**Forum mondial de l'harmonisation
des Règlements concernant les véhicules****192^e session**

Accord de 1958 :**Examen de projets d'amendements à des Règlements ONU existants,
soumis par le GRBP****Proposition de complément 21 au Règlement ONU n° 106
(Pneumatiques pour les véhicules agricoles
et leurs remorques)****Communication du Groupe de travail du bruit et des pneumatiques***

Le texte ci-après, adopté par le Groupe de travail du bruit et des pneumatiques (GRBP) à sa soixante-dix-huitième session (ECE/TRANS/WP.29/GRBP/76, par. 19), est fondé sur le document ECE/TRANS/WP.29/GRBP/2023/9. Il est soumis au Forum mondial de l'harmonisation des Règlements concernant les véhicules (WP.29) et au Comité d'administration de l'Accord de 1958 (AC.1) pour examen à leurs sessions de mars 2024.

« Partie C : Pneumatiques pour machines agricoles

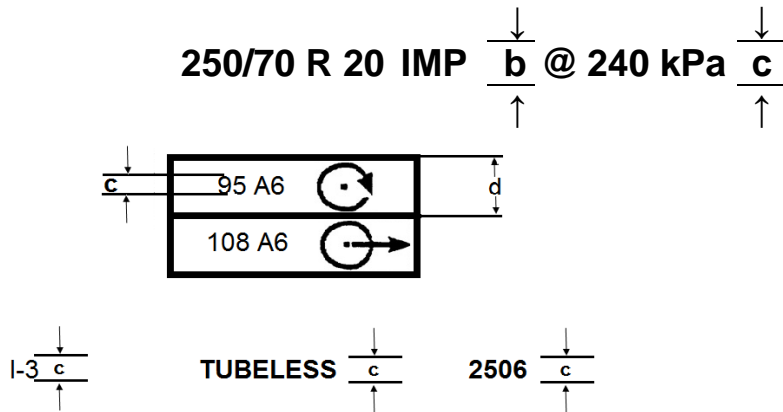
Annexe 3, partie C, lire :

Ces inscriptions signifient que le pneumatique pour machines agricoles en question :

- a) A une grosseur nominale de boudin de 250 mm ;
- b) A un rapport nominal d'aspect de 70 ;
- c) A une structure radiale (R) ;
- d) A un diamètre nominal de jante de 508 mm (code 20) ;

- e) Est conçu principalement pour les machines agricoles ou les remorques agricoles (IMP) ;
- f) A une capacité de charge de 690 kg (indice 95 selon l'annexe 4) lorsqu'il est utilisé sur un essieu moteur (utilisation "tracteur"), comme indiqué par le symbole approprié ;

- g) A une capacité de charge de 1 000 kg (indice 108 selon l'annexe 4) lorsqu'il est utilisé sur un essieu non moteur (utilisation "remorque"), comme indiqué par le symbole approprié ;

- h) Les deux applications étant classées sous le code de catégorie de vitesse nominale A6 (vitesse de référence 30 km/h) ;
- i) Doit être monté sans chambre à air ("tubeless") ;

- j) A été fabriqué pendant la vingt-cinquième semaine de l'année 2006 (voir par. 3.2 du présent Règlement) ;
- k) Doit être gonflé à 240 kPa aux fins des mesures et de l'essai de résistance à l'éclatement et, le cas échéant, de l'essai de variation de la capacité de charge en fonction de la vitesse.
